Produktkonsolidierung D-SERIES DRR Haltebügel DRR CLIP M

4. Produktgegenüberstellung

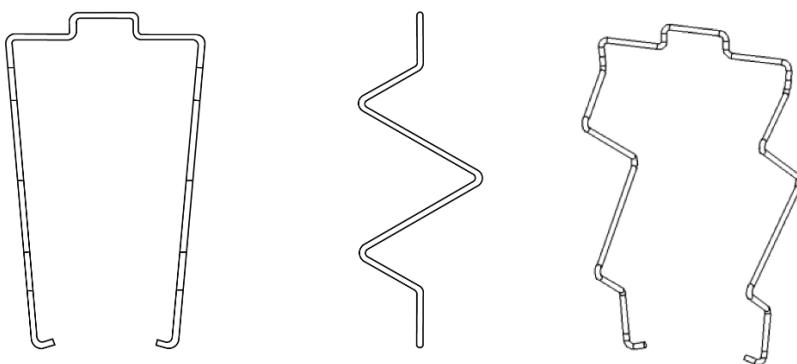
- Optische Veränderungen:
 - Die Form des Clips hat sich geändert.

Die Anpassungen haben keine Auswirkungen auf die Leistung oder die technischen Daten der Produkte.

Vorher: Frontansicht: Seitenansicht:

Neu: Frontansicht: Seitenansicht:
